SOLICITATION AMENDMENT MODIFICATION DE L'INVITATION

Title - Sujet SYSTEM DE PROPULSEUR D'ÉTRAVE	
Solicitation No. - N° de l'invitation F7049-150111/A	Amendment No. - N° modif. 002
Client Reference No. - N° de référence du client F7049-150111	Date 2015-10-07
GETS Reference No. - N° de référence de SEAG PW-\$\$ML-035-25363	
File No. - N° de dossier 035ml.F7049-150111	CCC No./N° CCC - FMS No./N° VME
Solicitation Closes - L'invitation prend fin at - à 02:00 PM on - le 2015-10-27	Time Zone Fuseau horaire Eastern Daylight Saving Time EDT
F.O.B. - F.A.B. Plant-Usine: <input type="checkbox"/> Destination: <input checked="" type="checkbox"/> Other-Autre: <input type="checkbox"/>	
Address Enquiries to: - Adresser toutes questions à: Tinkess, Dianne	Buyer Id - Id de l'acheteur 035ml
Telephone No. - N° de téléphone (819) 956-0178 ()	FAX No. - N° de FAX (819) 956-0897
Destination - of Goods, Services, and Construction: Destination - des biens, services et construction:

La présente modification 002 à l'invitation est émise afin de publier la premier jeu des questions et réponses et fournir les dessins ci-joints.

MARINE INDUSTRIES LIMITED	SCALE
NAVAID TYPE 100	1/8" = 1'
HULL 450-451	DATE 1/1/54
STBD WING CONSOLE	BY WING COMMANDER
SCHEMATIC DIAGRAM	REVISION

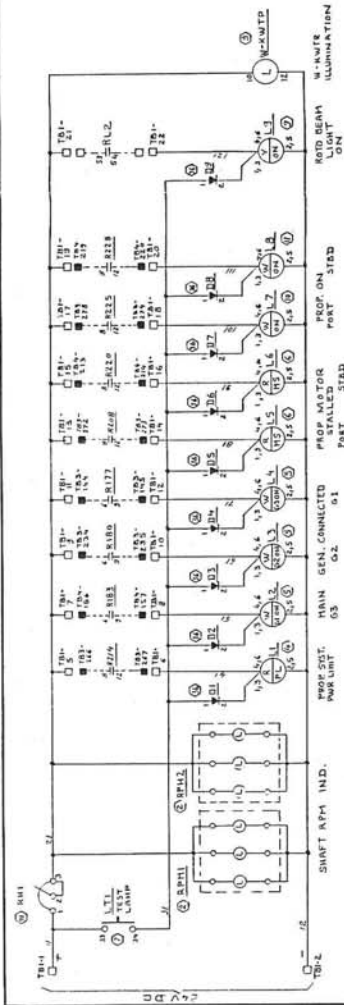
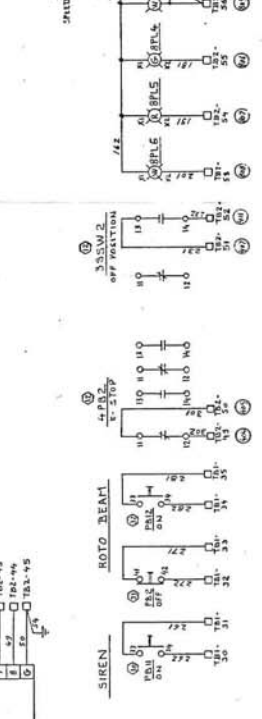
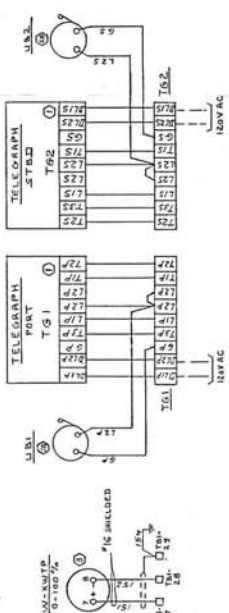
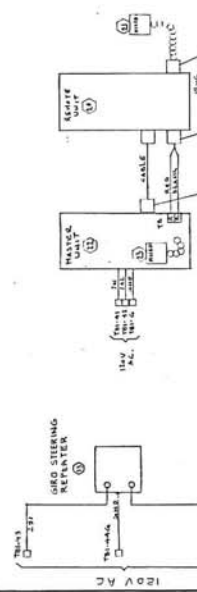
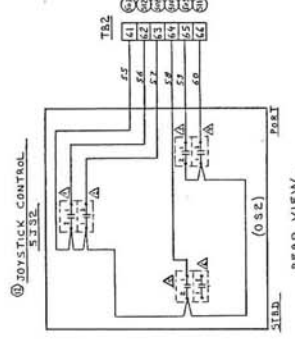
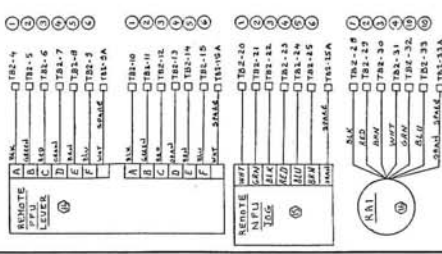
Devons-nous intégrer les commandes de la passerelle de manière à les ajuster aux consoles existantes?

Oui, l'emprise des commandes doit respecter celle des consoles existantes. La GCC peut renouveler ou remplacer les consoles existantes, mais leur emprise actuelle doit cependant être conservée. Voir les dessins ci-joint:

- 1a) M7066D-325A1 Consoles d'aileron bâbord et tribord – Aménagement général
- 1b) M7066D-326A1 Schéma de principe de la console d'aileron bâbord
- 1c) M7066D-328A1 Schéma de principe de la console d'aileron tribord
